**Forum mondial de l'harmonisation  
des Règlements concernant les véhicules**

Groupe de travail du bruit

**Règlement n° 51 (Bruit émis par les véhicules  
des catégories M et N) – Extension****Proposition de complément 9 à la série 02 d'amendements  
au Règlement n° 51****Communication de l'expert de la Chine<sup>1</sup>**

Le texte reproduit ci-après, établi par l'expert de la Chine, a pour objet de proposer des amendements à la méthode d'essai. Cette proposition est fondée sur le document informel GRB-56-06 distribué au cours de la cinquante-sixième session du Groupe de travail du bruit (ECE/TRANS/WP.29/GRB/54, par. 9). Les modifications au texte actuel du Règlement sont indiquées en caractères gras pour les ajouts et en caractères biffés pour les suppressions.

Figure 1  
L'influence du délai d'accélération

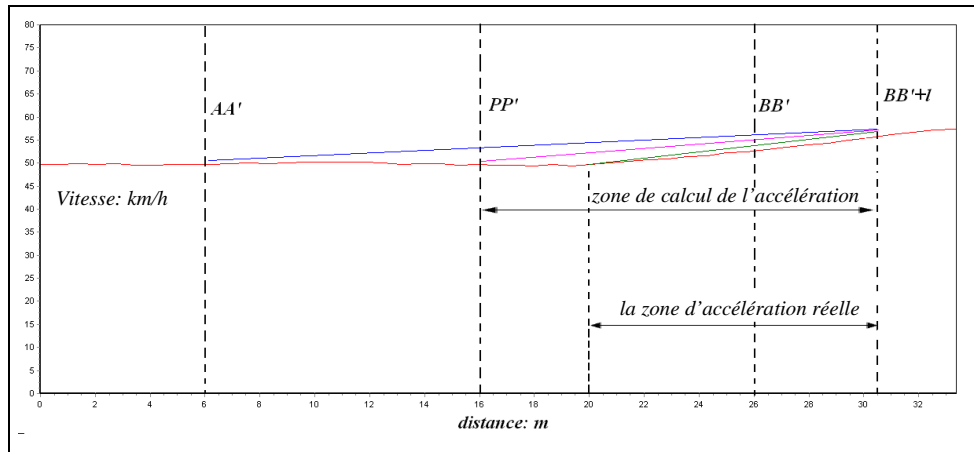
1. Conclusion: sans recours à la préaccélération, il n'est pas possible de calculer l'accélération réelle des véhicules dont les rapports de boîte de vitesse ne sont pas bloqués lorsque le délai d'accélération dépasse 0,7 seconde. Une préaccélération de 4 mètres est donc nécessaire pour assurer l'obtention d'une accélération réelle. De plus, l'accélération  $a_{\text{wot test}} = a_{\text{wot ref}}$  est liée au facteur de pondération  $k_p = 1 - (a_{\text{urban}} / a_{\text{wot ref}})$  et influencera le résultat final. L'expert de la Chine est donc d'avis qu'il importe d'obtenir une valeur d'accélération exacte et équitable lorsque l'essai est effectué sur les véhicules à transmission automatique.

Figure 2  
**Régime S trop élevé et délai de décélération des véhicules utilitaires**

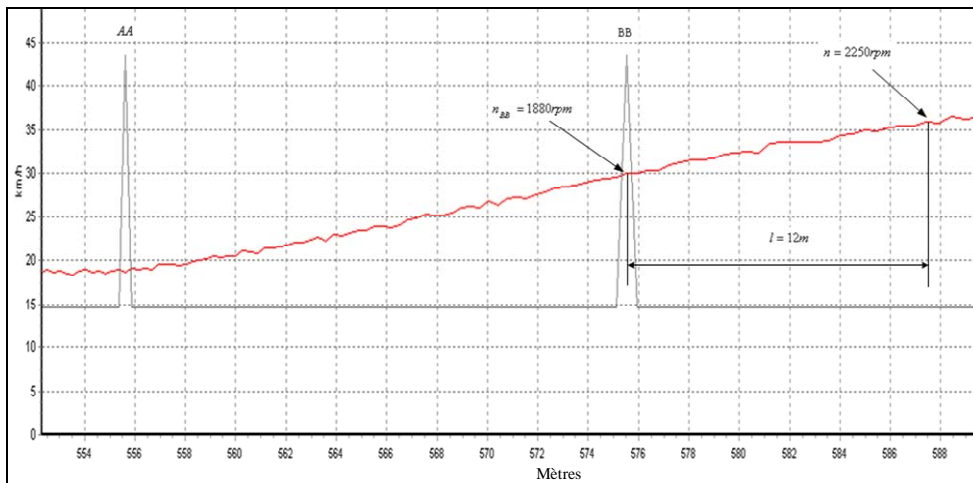
- a) Pour certains véhicules, en particulier ceux dont le moteur est à l'avant, même le régime du moteur nBB' peut remplir la condition recherchée. Cependant, lorsque l'arrière du véhicule franchit la ligne BB le régime du moteur pourrait dépasser le régime nominal (S), ce qui fait qu'un procès-verbal d'essai portant seulement sur les régimes nBB' et nAA' n'est pas suffisant.
- b) Le dépassement de la valeur nominale S du régime du moteur n'est pas recommandée par les constructeurs. La procédure d'essai ne doit donc pas porter sur une telle condition de fonctionnement.
- c) Il y a toujours un délai de décélération lorsque la pédale de l'accélérateur est relâchée, de telle sorte que le régime maximal du moteur ne correspond pas au moment où la pédale de l'accélérateur est relâchée.

**Conditions particulières d'essai pour les véhicules**

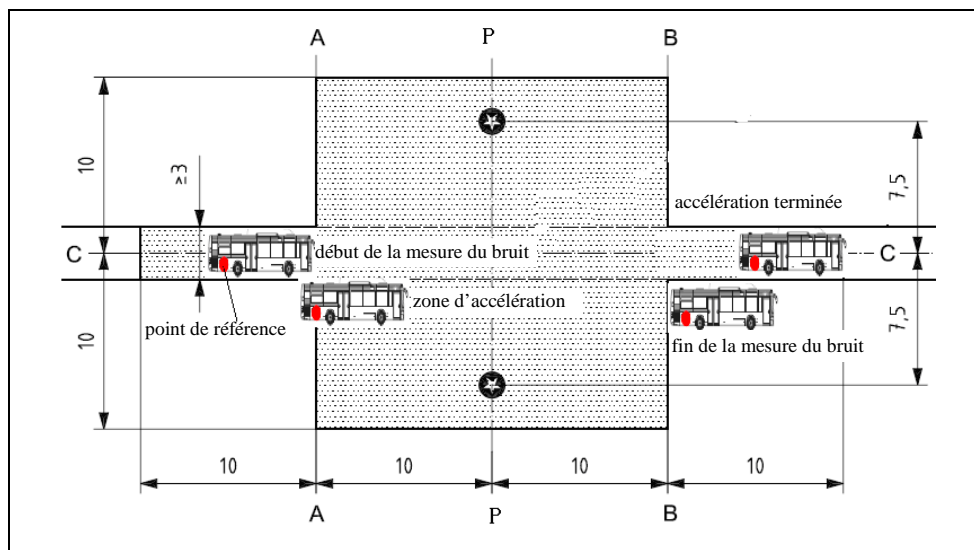
2. Conclusion: la méthode d'essai actuelle consistant à «**mesurer le niveau maximal de pression sonore pondéré A entre les deux lignes AA' et BB'**» rend les conditions d'essai difficiles pour les véhicules et la procédure d'accélération ne correspond pas à la procédure de mesure du bruit. Tout cela complique la réalisation de l'essai. Il s'agit en particulier de faire en sorte que l'essai de bruit soit effectué exactement entre les lignes AA' et BB'. En outre, les conditions d'essai rendent compliquée l'utilisation de sonomètres.
